## Oostenburg kavel 3 te Amsterdam Opmerkingen Brandweer WSH – Reactie BBF

Betreft	Oostenburg kavel 3 te Amsterdam - Reactie BBF op opmerkingen Brandweer WSH
Opdrachtgever	VORM Ontwikkeling B.V.
Contactpersoon	de heer 5.1, 2.5.1, 2, e
Werknummer	18161.53
Datum	12 februari 2020

Behoort bij besluit  
BWT 4462827  
Gemerkt 09

Figuur 223: Temperatuur 30 minuten na aanvang brand, langsdoorsnede

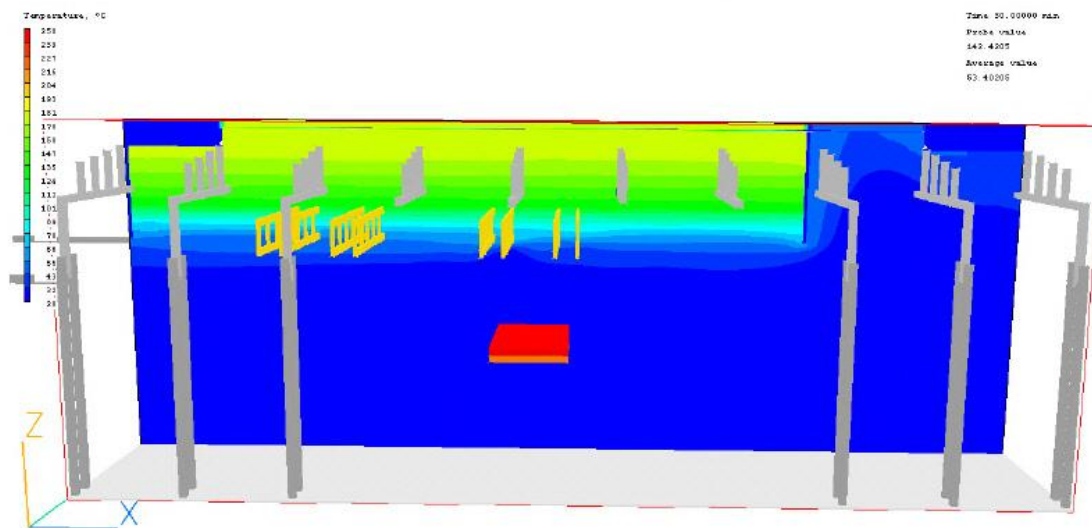
Door de aanvrager is doormiddel van een CFD berekening een gelijkwaardigheid aangetoond. Met deze gelijkwaardigheid heeft men aangetoond dat de rooklaagtemperatuur dermate laag blijft dat de staalconstructie van het dak niet te hoog thermisch belast wordt. Hierbij ontbreekt echter een onderbouwning over de dakconstructie en het glazen dak. Waarin men aangeeft hoe men onderstaande onderdelen waarborgt gedurende het brandverloop:

- Glazen dak, risicobeperking van lichamelijk letsel door brekend en vallend glas;
- Waarborging van een veilige repressieve inzet;
- Dakconstructie.

Uit de rekenresultaten van de CFD-berekening in het onderhavige brandveiligheidsconcept wordt geconcludeerd dat in geval van brand de maximaal te verwachten temperatuur ter plaatse van het dak circa 250 °C bedraagt. Er zijn twee maatgevende scenario's met betrokken partijen afgestemd en door Exiss berekend:

- Een brandende foodtruck, maximale temperatuur na 15 minuten t.p.v. het dak: 98 °C;
- Een brand op de insteekverdieping: maximale temperatuur na 20 minuten t.p.v. de spanten: 250 °C;

- De interne staafkrachten zijn bij de belastingscombinatie brand 25% lager dan bij de maatgevende belastingscombinatie bij kamertemperatuur.
- De maximale temperatuur van 250°C is volgens [1] bereikt na 30 minuten. Na deze tijd neemt de temperatuur bij de gesimuleerde brand niet meer toe. De staalsterkte is bij een temperatuur van 250°C gelijk aan de staalsterkte bij kamertemperatuur; dit betekent dat wanneer de dakconstructie voldoet op basis van sterkte bij kamertemperatuur, de dakconstructie ook direct voldoet aan de brandwerendheidseis. Die is voor de dakconstructie 60 minuten.

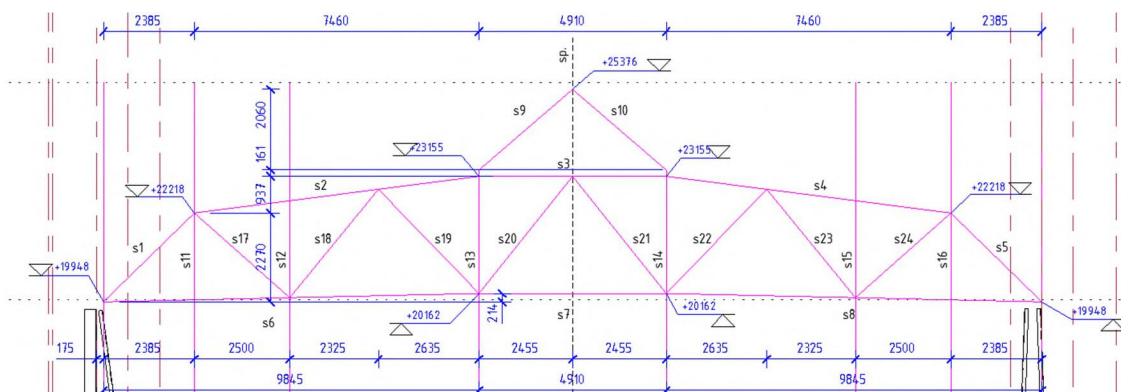
- Van de 24 stalen elementen in het spant van de dakconstructie, zijn er 2 die niet voldoen op basis van sterkte bij kamertemperatuur (zie afbeelding hieronder), getoetst aan het verbouwniveau van gevolgklasse CC2. Deze elementen dienen versterkt te worden met nader uit te werken stalen strips:

Uit bovenstaande tabel volgen er slechts twee unity check waarden die boven de 100% uitkomen, wat betekent dat deze niet voldoen. Hierbij gaat het om de kniktoetsing van staaf S18 en S23. Om ervoor te zorgen dat deze staven wél voldoen aan de kniktoetsing, zullen aan deze stalen profielen extra stalen strips bevestigd moeten worden.
